**RAPPORT DE L'INSPECTION DES INSTALLATIONS CLASSÉES**

Objet : PRB aux Achards – diverses modifications

**Société** : PRB  
**Commune** : Les Achards  
N° S3IC : 063.00765

### **II.2 - Création d'une unité d'expansion de perlite**

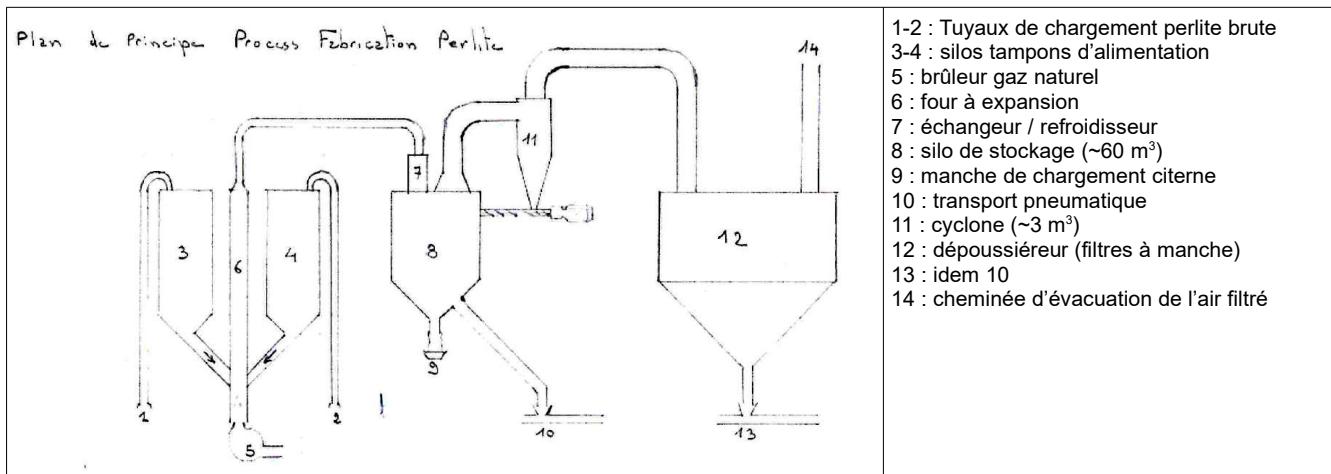
L'inspection considère la modification comme étant non substantielle. Cette activité ne relève pas d'un classement sous la rubrique 2515, mais uniquement sous la rubrique 2910.A2. L'inspection a constaté récemment que cette unité de fabrication était en service.

#### **II.3 - Création d'une unité de séchage de sable humide**

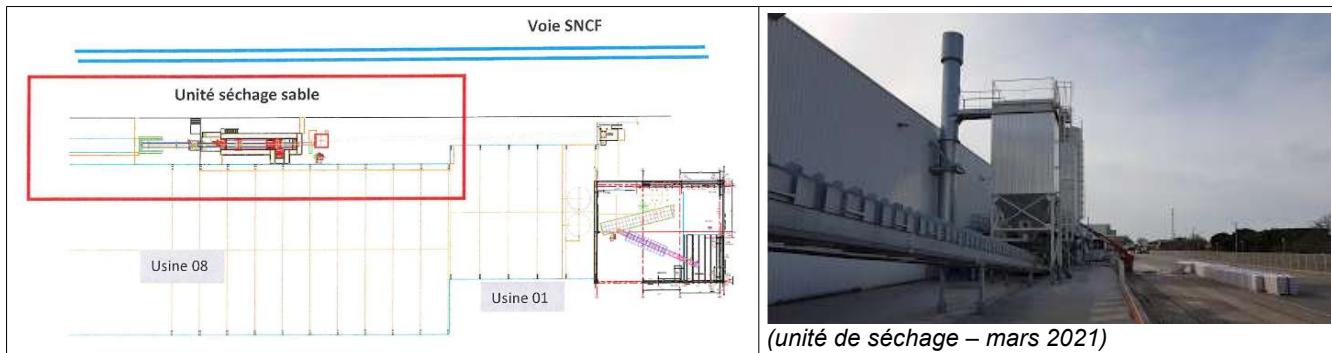
L'unité de séchage sera à 32 m de la limite de propriété et accolée à l'usine 01 et 08 en extérieur. Elle était en fin de montage en mars 2021 (cf photo ci-dessous).

Le procédé de séchage relève d'un classement sous la rubrique combustion 2910.A2. Avec le gaz naturel comme combustible, le classement est à déclaration. Il devra respecter les dispositions de l'arrêté ministériel du 03/08/2018.

Cette modification n'est pas jugée substantielle. L'arrêté ministériel sera rendu applicable par arrêté complémentaire. L'inspection a constaté récemment que cette unité de fabrication était en service.

#### **II.7 - Création d'un chapiteau U9ter et d'un auvent Voie ferrée**

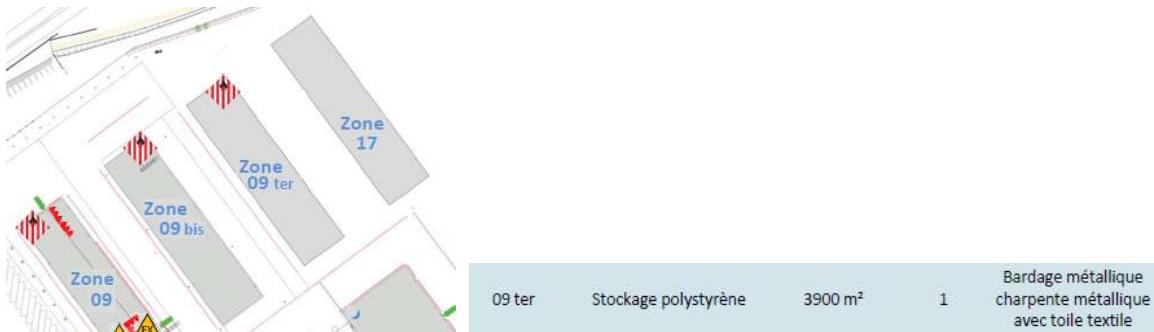
L'auvent côté voie ferrée mentionné pourrait être celui cité au chapitre II.6 du présent rapport. Il ne fait pas l'objet de remarque compte tenu des matières pulvérulentes stockées.

Sauf erreur, aucune information n'avait été transmise pour la création du bâtiment U9ter. Comme indiqué ci-avant, l'exploitant précise que U9ter, figurant dans le tableau du chapitre 4 de son courrier du 16/12/2020, ne stockerait aucune matière inflammable.

Or, la visite d'inspection du 17/03/2021 a permis de constater que ce bâtiment U9ter est dédié au stockage du PSE après expansion (dans le prolongement de l'unité de fabrication U9, et d'un stockage de PSE sous le bâtiment U9bis). Le plan ETARE du 15/12/2019 remis lors de cette inspection indique également le caractère inflammable des matières stockées dans U9ter :

La déclaration présente dans le courrier de l'exploitant du 16/12/2020 est donc erronée, et ne peut pas être prise en compte par l'inspection. L'avis de l'inspection renvoie au chapitre II.4.5 concernant les éléments de justification à fournir dans une étude complémentaire imposée.

## II.8 - Création d'une unité de fabrication de produits hydrauliques U10

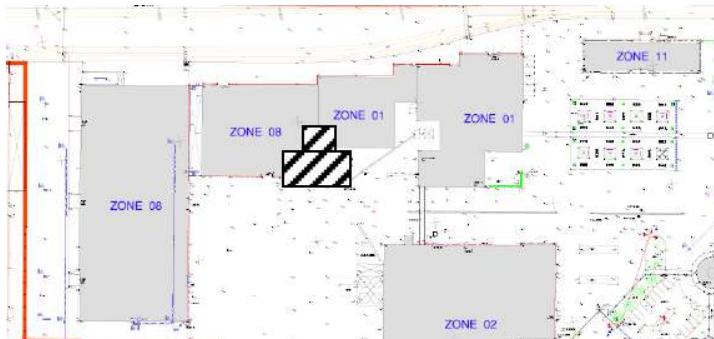
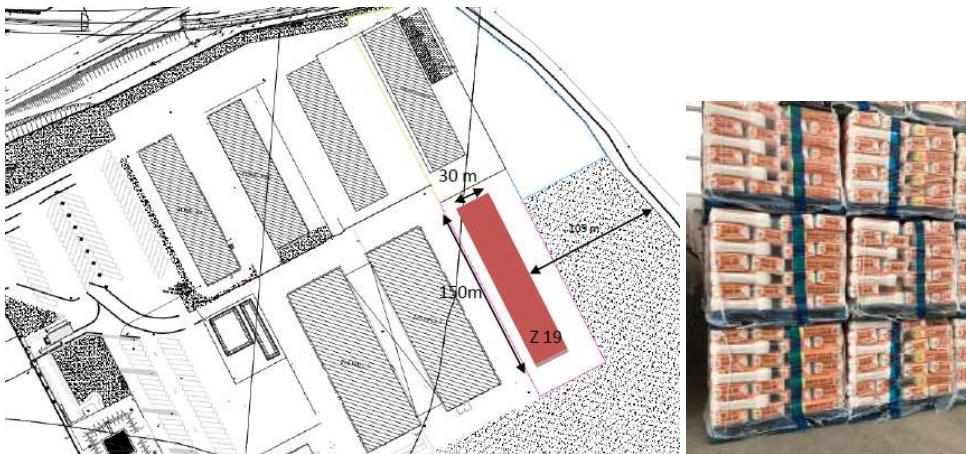
Ce projet prévoit une rectification de la puissance totale de fonctionnement du site sous la rubrique 2515. L'exploitant n'a pas détaillé les circonstances de cet écart dans les puissances. Toutefois, le régime de classement en enregistrement n'est pas modifié.

L'arrêté préfectoral complémentaire proposé rappellera que l'exploitant doit respecter les dispositions de l'arrêté ministériel du 26/11/2012 relatif aux prescriptions générales applicables aux installations de broyage, concassage, criblage, etc., relevant du régime de l'enregistrement au titre de la rubrique n°2515.

Cet arrêté imposera également une concentration de rejets en poussières de 20 mg/Nm<sup>3</sup> qui figure comme engagement dans l'annexe 6 du dossier transmis au lieu de 40 mg/Nm<sup>3</sup>.
